MEMOIRE EN REPONSE AUX AVIS FORMULES

Projet SOLEV à Saint-Genis-Laval
(69)

DEMANDES DE COMPLEMENTS	REPOSES DE LA SOCIETE SOLEV
AVIS DU CONSEIL MUNICIPAL DE SAINT-GENIS-LAVAL – RAPPORT EN DATE DU 25 NOVEMBRE 2025	
Généralités ▪ Sous réserve de l'Avis des services instructeurs de l'État, compétents en la matière, qui se positionnera sur l'analyse des études présentées par le demandeur et de celles qui seraient manquantes, et qui remettraient en question les conclusions de l'étude et du bien fondé de la demande d'autorisation environnementale.	L'arrêté préfectoral d'autorisation environnementale sera délivré en connaissance de l'ensemble des avis émis lors de l'instruction du dossier de demande d'autorisation environnementale et des mémoires en réponse élaborés par la société SOLEV.

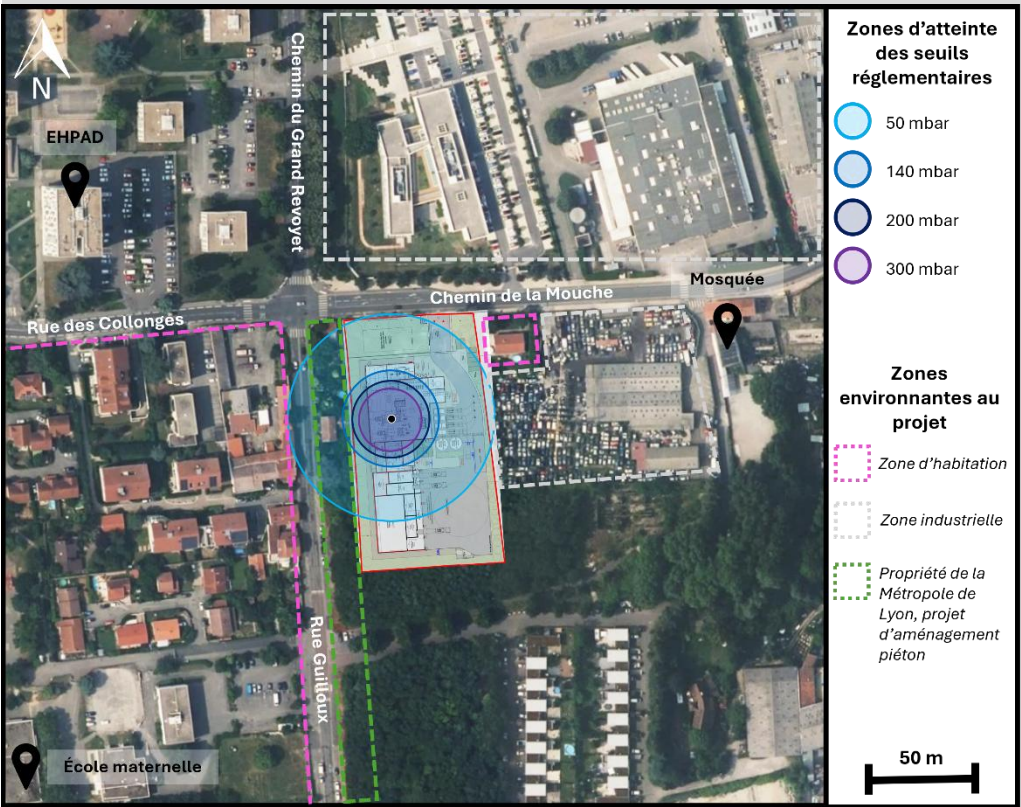
- Sous réserve de la suppression de tout effet « catastrophique » et « désastreux » lors de la survenance de phénomènes dangereux, permettant de garantir dans tous les scénarii, notamment pour les scénarii N O PHd 2, Phd 3 et Phd9 étudiés, aux moyens d'une amélioration des caractéristiques du bâtis et des équipements techniques associés, l'absence d'impacts au-delà des limites de la parcelle de la chaufferie :
 - Sur la préservation des personnes et des structures ;
 - Sur le non-report de contraintes sur l'espace public et terrains privés avoisinants, que ce soit en terme d'activité, d'usage, de constructibilité ou de réaménagement.

La pression normale de fonctionnement est de 10 bar (relatif), la pression de soupape est à 12 bar (PMS), le PSHH sera fixé entre ces deux valeurs, soit 11 bar.

La température normale de fonctionnement est de 150°C, la TSHH sera fixée entre 155°C et 160°C.

L'ensemble des mesures de sécurité (prévention et protection) mises en place sur site permettront de réduire les rayons d'effets de surpression des seuils réglementaires hors site, évalués dans l'étude de dangers par des modélisations majorantes, car considérant le dysfonctionnement de l'ensemble de ces mesures et ne prenant pas en compte la présence d'obstacles tels que les murs, bâtiments, merlons, écrans végétaux et tout autre élément susceptible d'atténuer la propagation de l'onde de surpression.
